改善箇所説明図①

基準不適合発生箇所

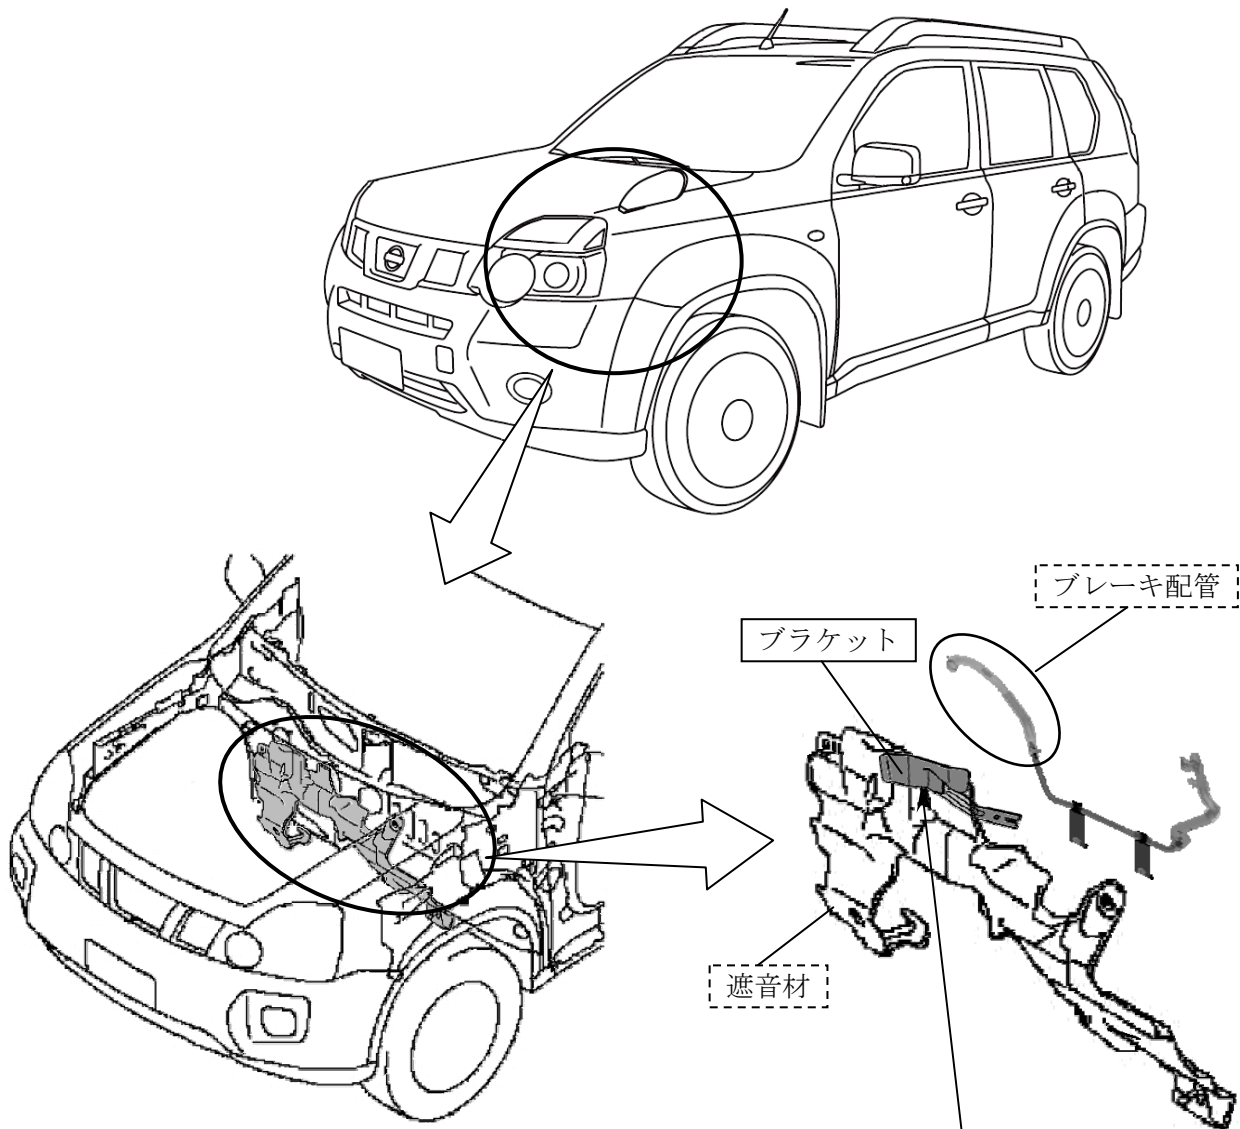
ディーゼルエンジン搭載車において、エンジンルーム内の遮音材の固定方法が不適切なため、ブレーキ配管の組付け角度によっては、ブレーキ配管により遮音材がエンジン側に押されているものがある。そのため、そのままの状態で使用を続けると、エンジンの熱により遮音材が軟化して更にエンジン過給器に近づくものがあり、最悪の場合、過給器の熱により遮音材が焼損するおそれがある。

全車両、当該遮音材を固定するブラケットを追加するとともに、インシュレータの部分焼損、または、ブレーキ配管の溶損が認められる場合は、当該インシュレータ、または、当該ブレーキ配管を新品と交換する。
